PLACE(S) aux ENFANTS

Dialogue Citoyen – Rue des Dauphins

Rencontre du 14/04/2022

ESQUISSE

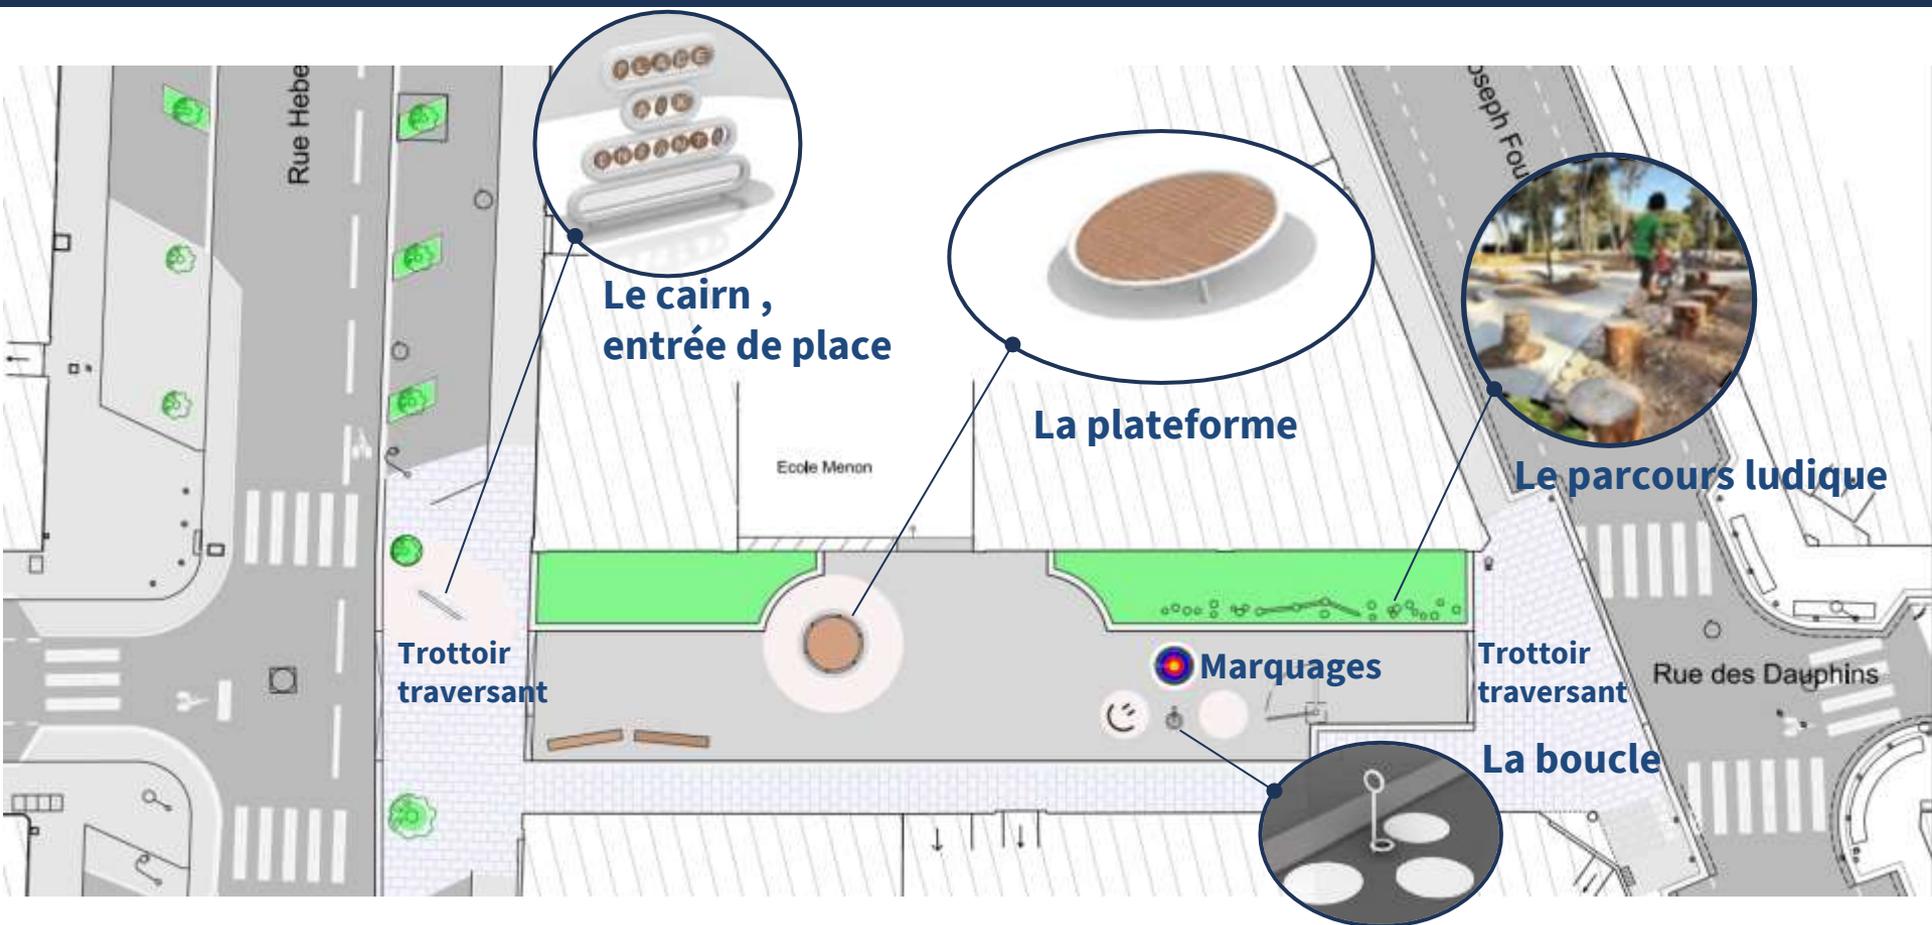
L'actuel trottoir devient une zone végétalisée qui pourra accueillir des massifs bas et 5 arbres

Suggestions d'évolution par les participants

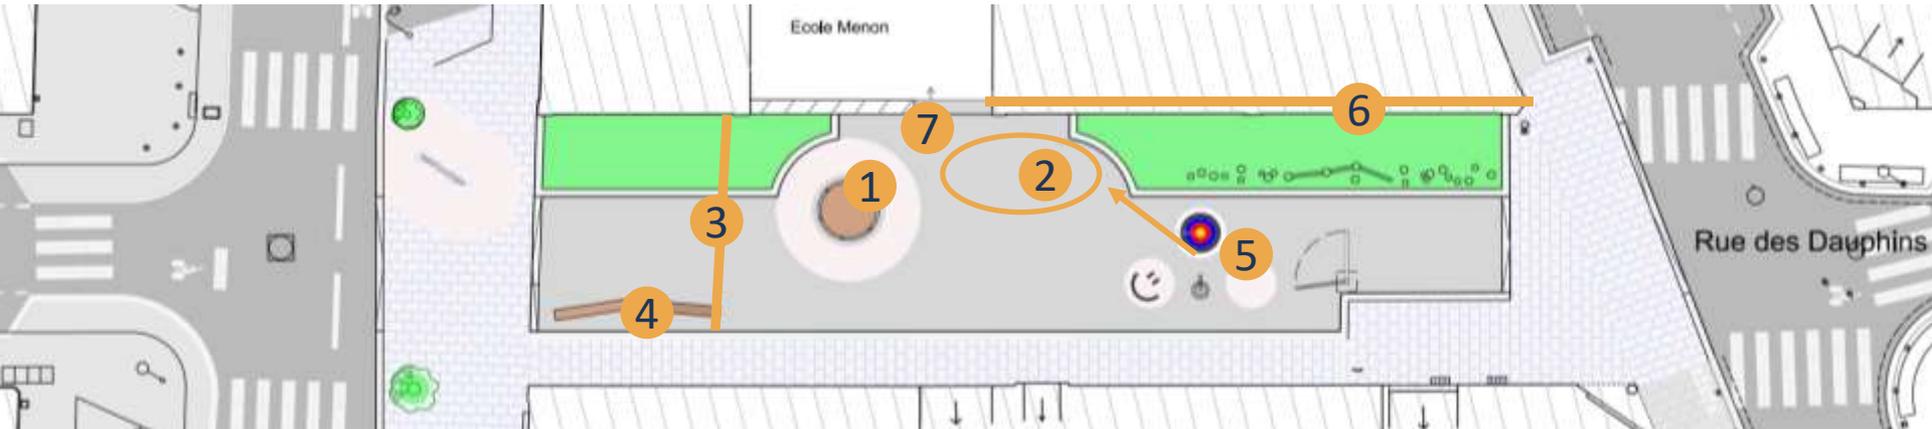
- 1 -Le galet actuel est utilisé comme assise, repose cartables pendant le jeu des enfants, « camp » pour se percher en jouant à loup touche-touche> proposition de le conserver

- 2 -Le besoin de s'abriter du soleil mais aussi de la pluie pour les temps d'attente, notamment du fait des sorties décalées de l'école maternelle et élémentaire, est largement exprimé.

- 3 -Suggestion d'une voile d'ombrage suspendue de façade à façade pour renforcer l'ombre (l'après midi l'ombre portée des bâtiments est présente uniquement sur le trottoir opposé à l'école)

- 4 -Complément d'assises souhaité pour attendre mais aussi discuter entre parents. Souhait d'un rapprochement du parvis, ombre portée des bâtiments appréciée coté trottoir Ouest.

- 5 -L'organisation des éléments ludiques (marquages , boucle, poutres et plots) en un parcours linéaire en longueur sur la rue préférentiellement du côté du parvis plutôt qu'en les concentrant en une seule zone maximiserait les usages et limiterait les risques d'une gêne des riverains en rez de chaussée

- 6 -Un projet artistique en lien avec les autres sections internationales avait été envisagé, l'aménagement de la PAE pourrait être une occasion de le mettre en œuvre

- 7 -Eclairage de 17h à 19h (éteint le reste du temps pour éviter squat nocturne)

ESQUISSE- Avis exprimés par les participants

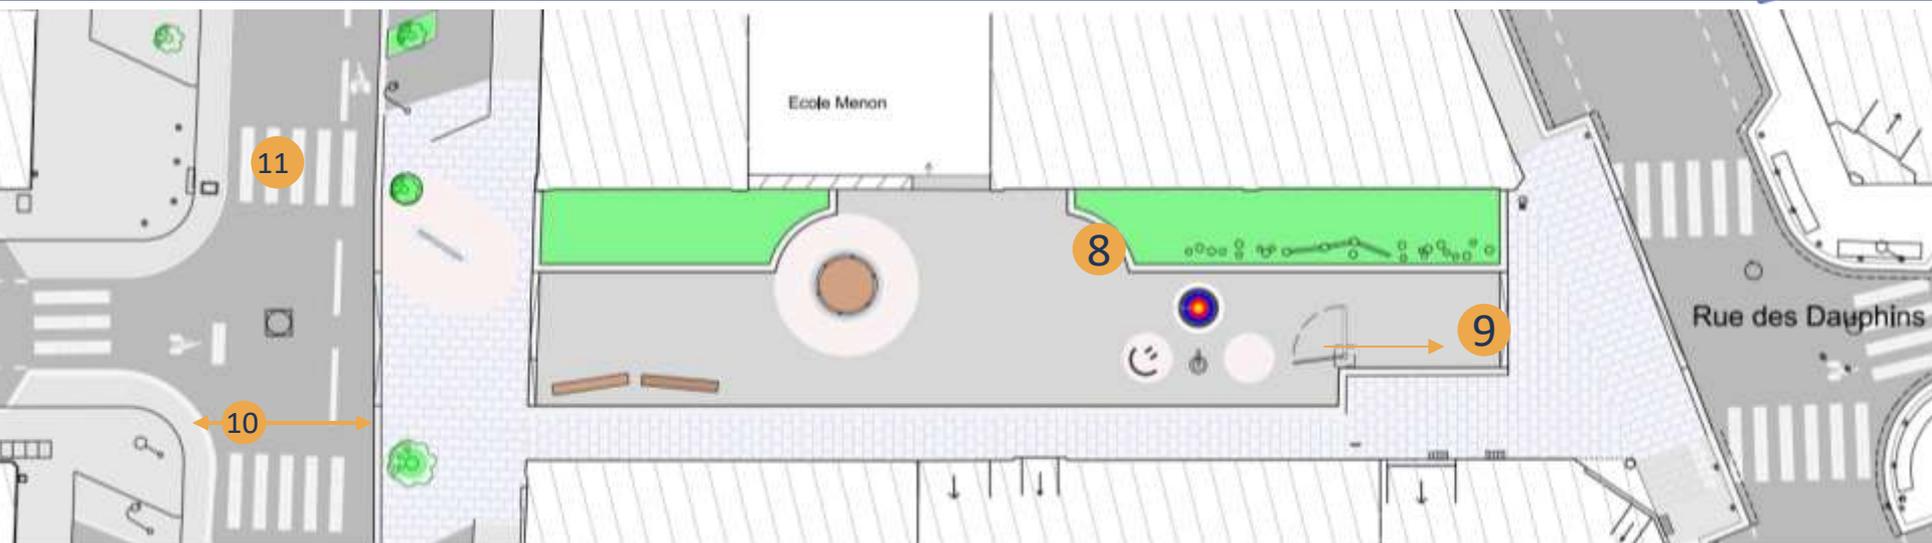
Encourager les mobilités actives

- 8 - Stationnement vélos supplémentaire** à prévoir pour les enfants, demande exprimée par parents, direction et enfants pour faciliter cette mobilité. Une préférence pour une localisation **vers le parvis** d'un point de vue sécurisation.
Les enfants sont en effet peu nombreux à venir en vélo faute de stationnements vélo sécurisé en partie (*un enfant nous a expliqué par exemple que son parent rapporte son vélo à leur domicile avant de repartir au travail*)
- 9** -Déplacement barrière à étudier si la présence du trottoir traversant ne suffit pas à freiner le stationnement anarchique
- 10** -Rétrécissement accru souhaité pour limiter la vitesse (*bus qui franchissent le feu rouge ou véhicules en contresens observés*).
- 11** -Plateau traversant suggéré pour le passage piéton
